## 改善箇所説明図

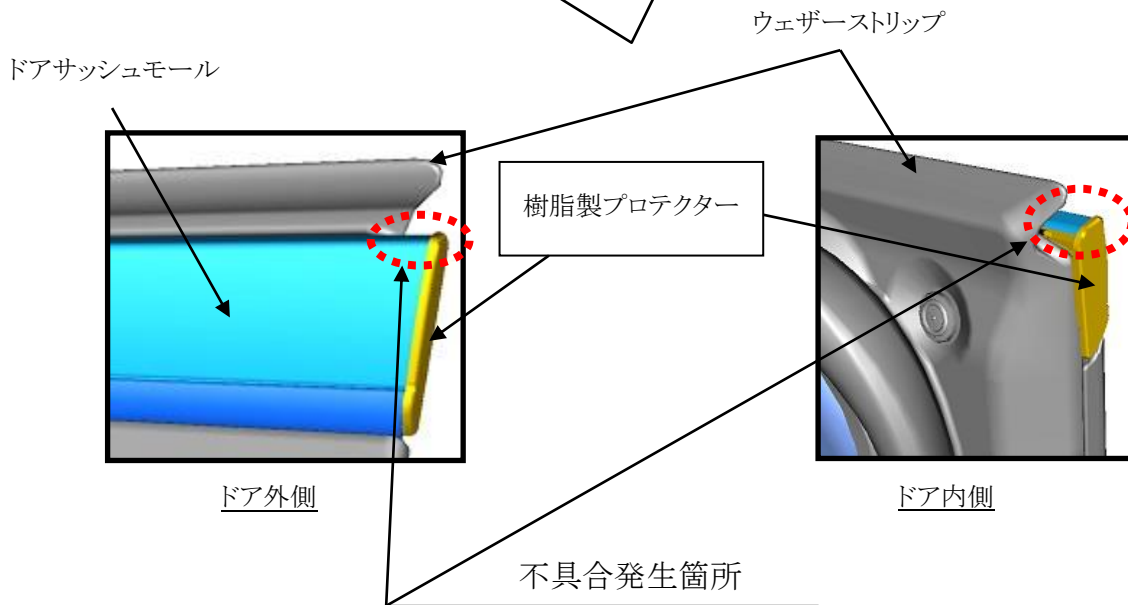
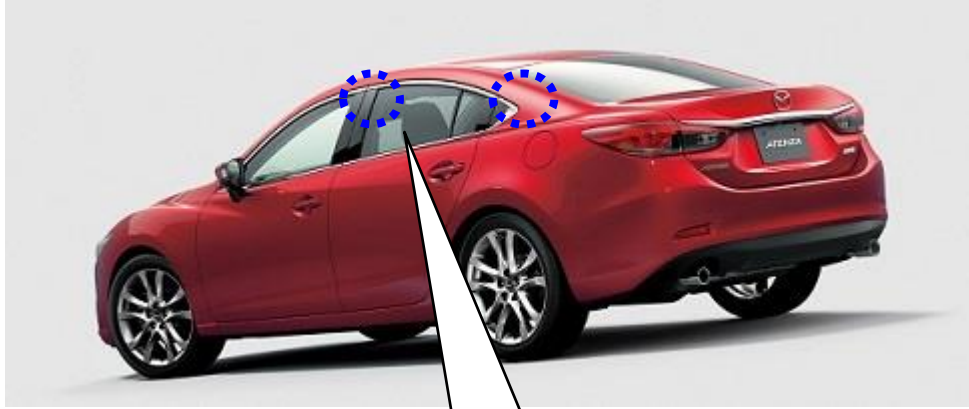
乗降口ドアのドアサッシュモールにおいて、乗降等のドア開閉時に当該ドアサッシュモール部に接触すると、モール端部の樹脂製プロテクターの角部または、当該プロテクターが外れ金属製モールの端部により、指等を切創するおそれがある。

全車両、全席のドアサッシュモールの端部を修正する。

識別：左リヤ・ドア・アッパー・ヒンジ取付けボルト（下側）に黄ペンを塗布する。
